# 福田A6座椅12月订单应对方案 第二批

座椅开发部

2023年12月12日

### 3. 主驾座椅更改方案-1整体方案介绍

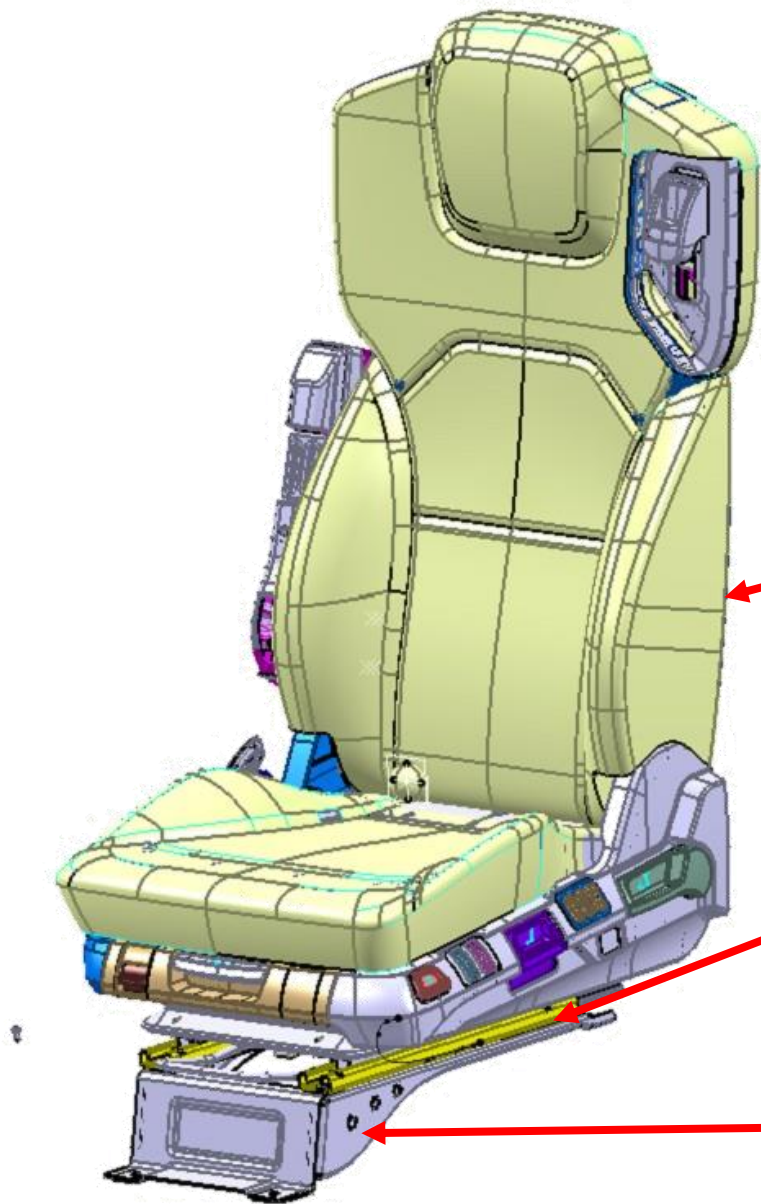
主驾在出口版重汽 3.0座椅上优化

1. 面料采用黑色PVC面料

2. 滑轨采用H6主驾滑轨

3. 底支架为新开的A6中宽车底支架

### 3. 主驾座椅更改方案-2 靠背骨架

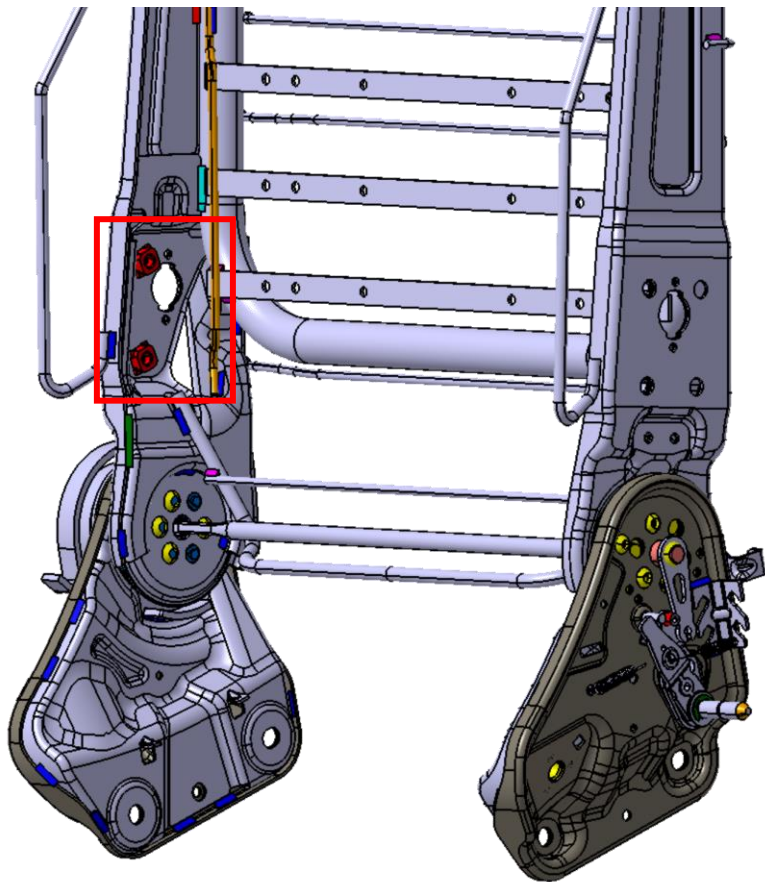
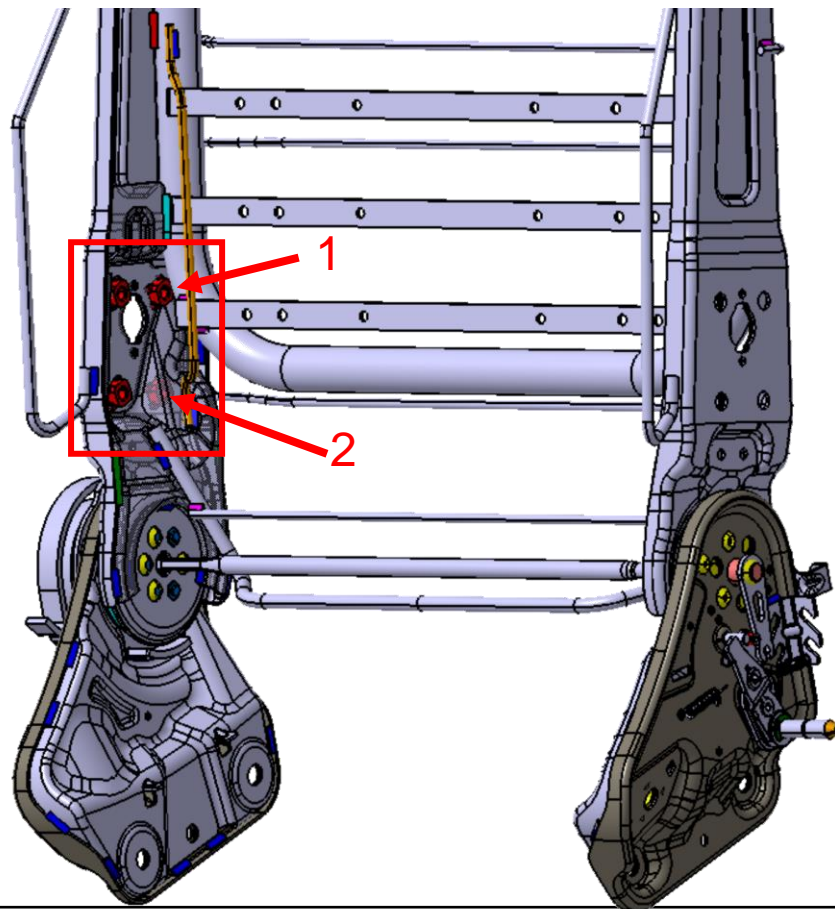
主驾靠背右侧扶手安装处有**2个**焊接方螺母（BFA0010062）

主驾靠背右侧扶手安装处有**4个**焊接方螺母（BFA0010062）  
新增序号1，序号2焊接螺母  
序号1螺母焊接在加强板外侧（螺母和加强板干涉部分，可以打磨加强板）  
序号2螺母焊接在加强板内侧

### 3. 主驾座椅更改方案-3 扶手支架

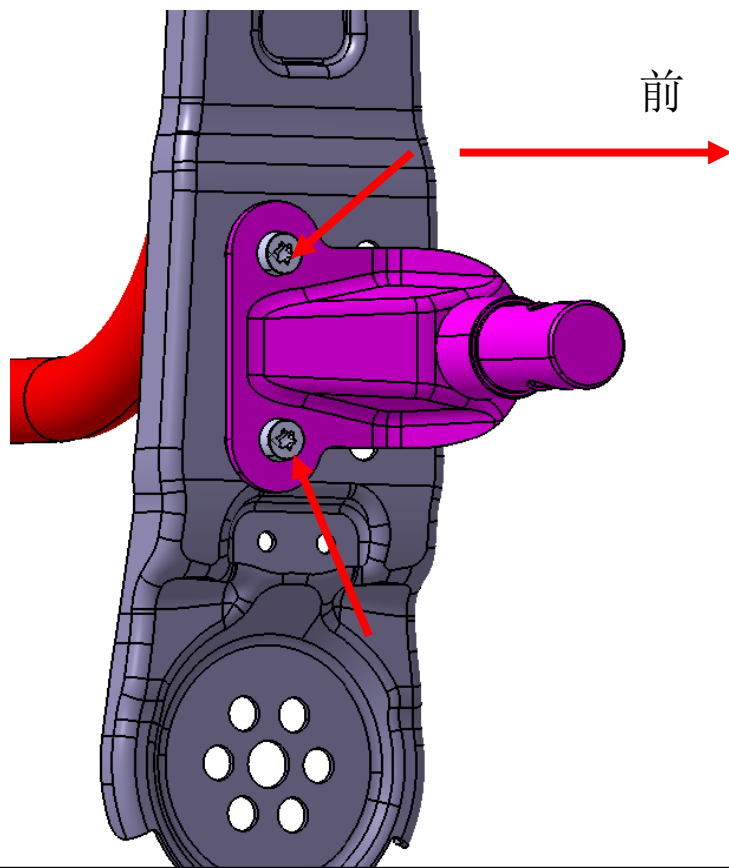
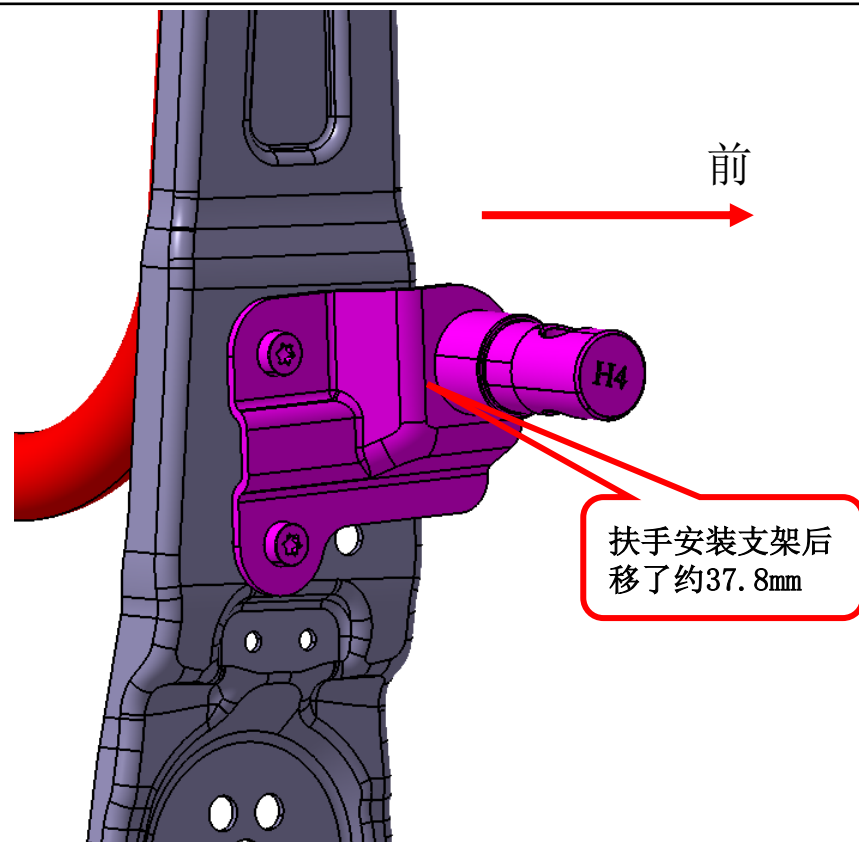
右侧扶手支架装配在靠背边板前侧安装孔  
H6的 SHT0011333 扶手支架总成

右侧扶手支架装配在靠背边板后侧安装孔  
此处装配时，发泡可手工修改，面套需要优化  
此处开孔。

A6的 SHT0016861A6主驾扶手支架总成

### 3. 主驾座椅更改方案-4扶手支架总成

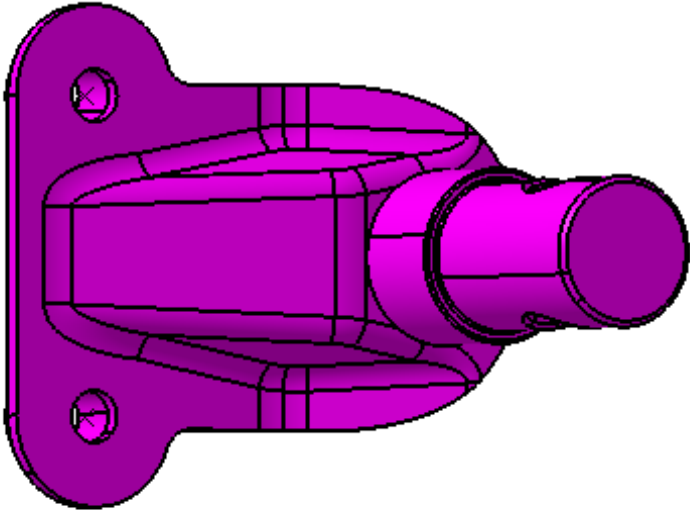
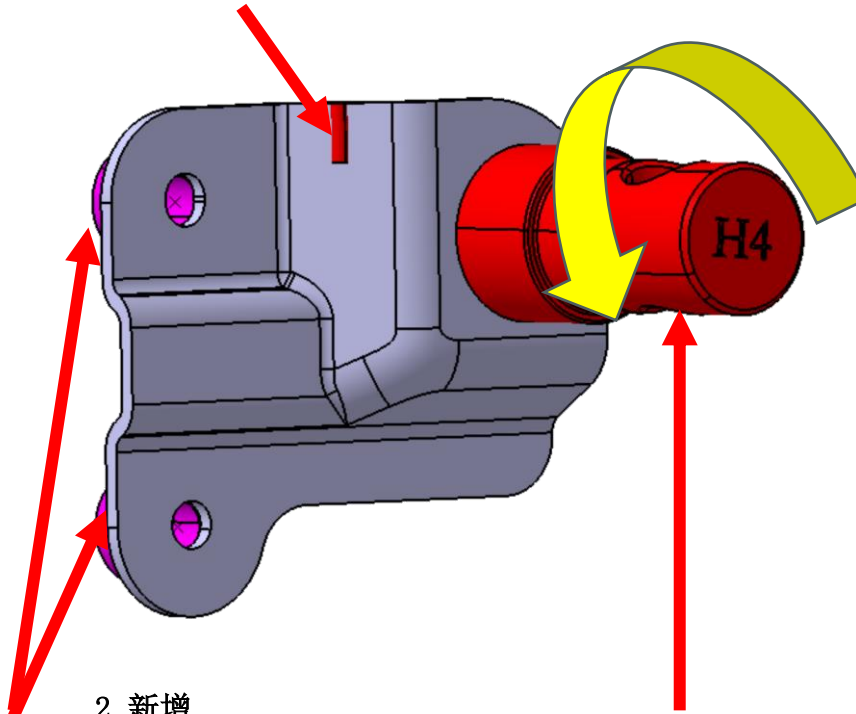
更改前	更改后
	<p>在 SHT0014366 扶手支架总成上优化</p> <p>1. 新增防错焊点长度10mm</p> <p>2. 新增 SHT0011363焊接轴套 2个</p> <p>3. 逆时针旋转8°</p>  <p>SHT0013120-扶手旋转轴</p>
<p>现状态借用H6 SHT0011333 扶手支架总成</p>	<p>更改后的 SHT0016861 A6主驾扶手支架总成 (详见数据)</p>

### 3. 主驾座椅更改方案-5 解锁手柄

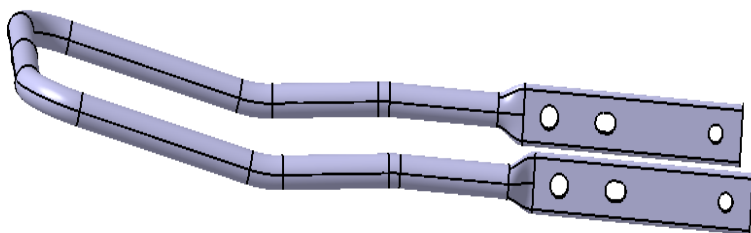
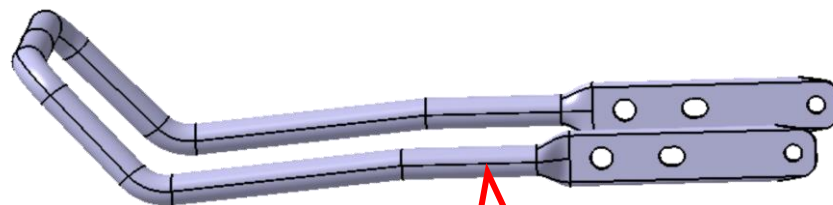
SHT0010286  
H6司机滑轨解锁手柄

在H6司机滑轨解锁手柄基础上优化造型

A6司机滑轨解锁手柄(详见数据)

### 3. 主驾座椅更改方案-6 进气接头

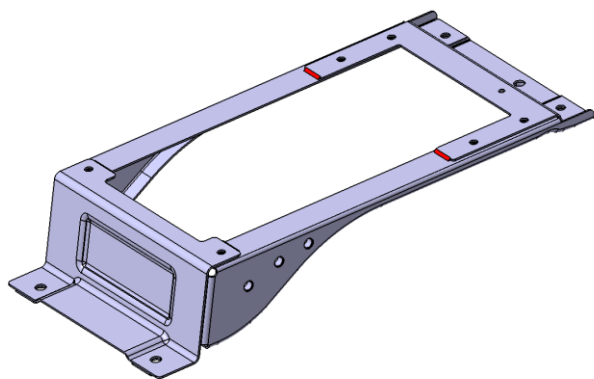
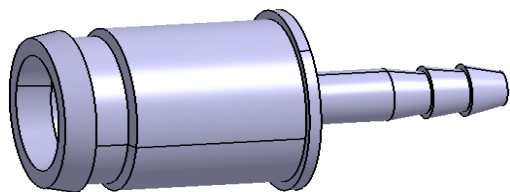
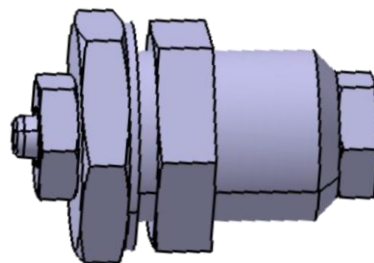
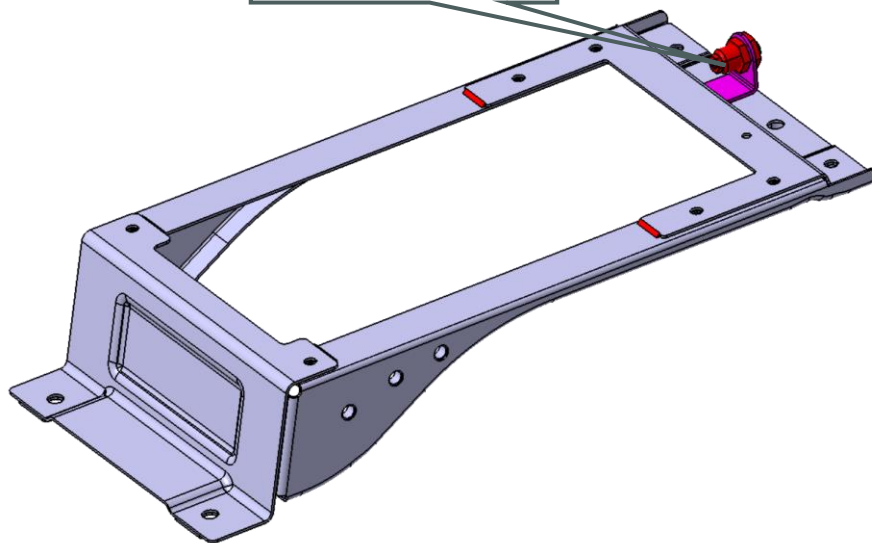
BPC0010020进气金属接头

VOSS接头装配位置

进气VOSS金属接头  
装配在座椅底支架上

### 3. 主驾座椅更改方案-7中宽车主驾驶底部支架焊接总成

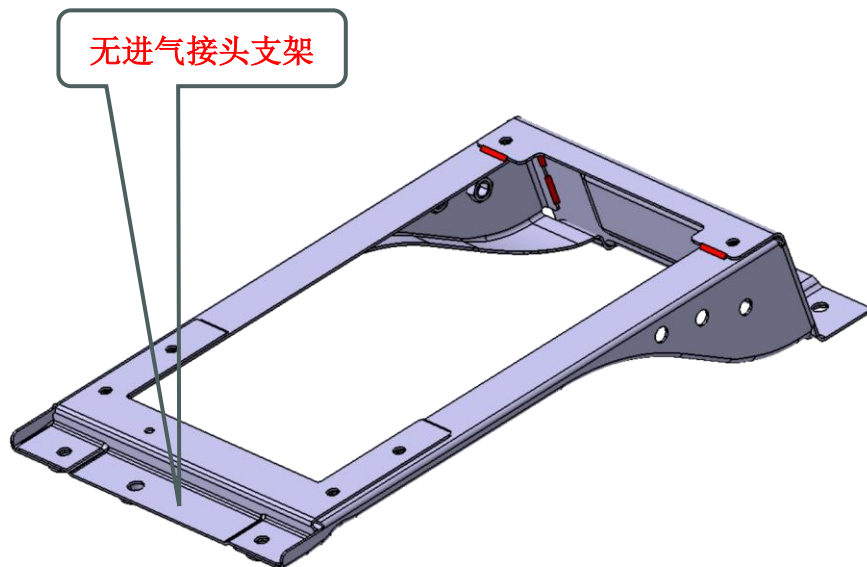
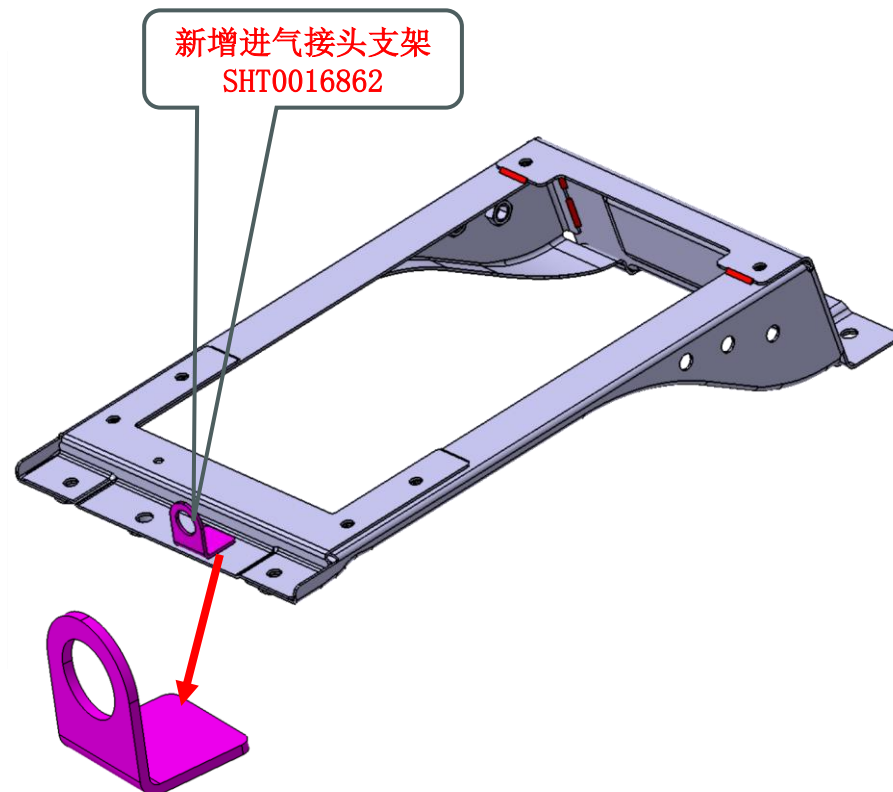
SHT0015987中宽车主驾驶底部支架焊接总成

SHT0015987中宽车主驾驶底部支架焊接总成  
(详见12月8日数据)

### 3. 主驾座椅更改方案-8座椅与车身连接线束

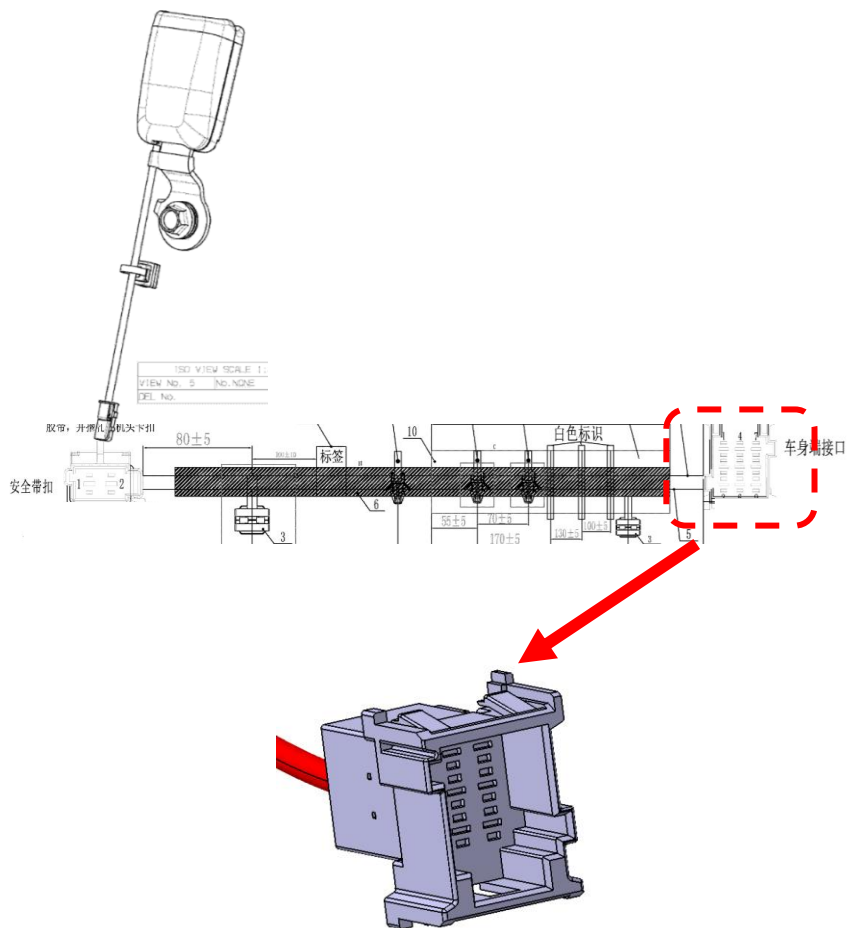
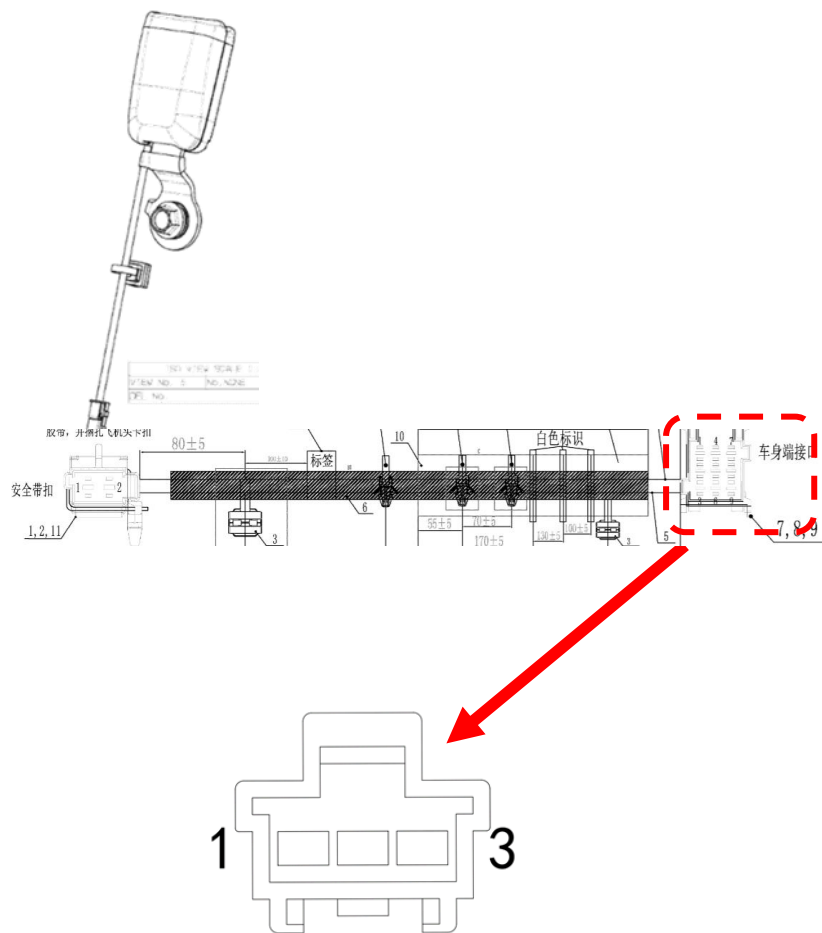
安全带扣延长线束 (BEC0010010) 通过9pin护套与车身线束连接

主驾驶安全带扣延长线束 (第二批) BEC0010281通过3pin护套与车身线束连接

## 4. 副驾座椅更改方案-1整体方案介绍

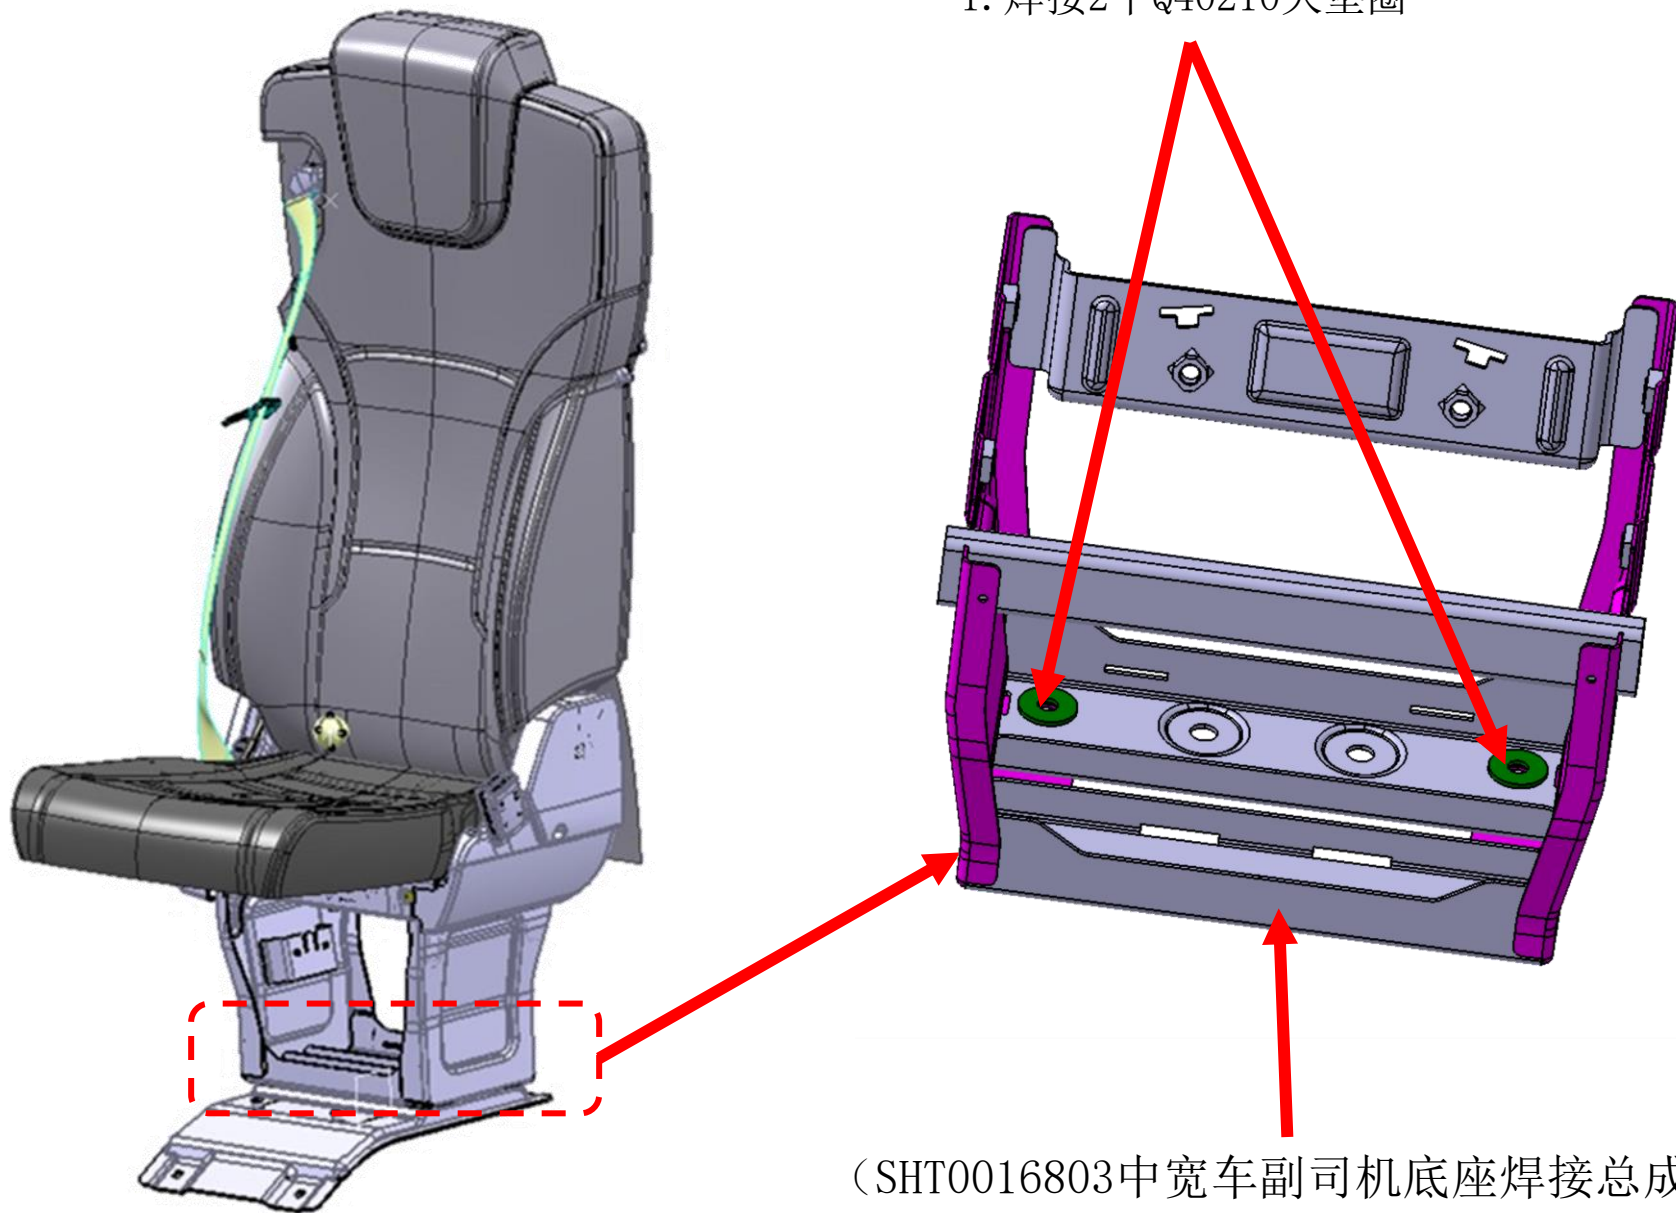
备注：面料采用黑色PVC面料

1. 骨架、塑料件及安全带同H6副驾，牛头新开（SHT0016803）

2. 靠背泡沫在G3副驾靠背泡沫基础上对**头枕**优化

3. 座垫泡沫采用G3副驾座垫泡沫（含SBR）

5. 新开牛头

4. 底支架为新开的A6中宽车底支架
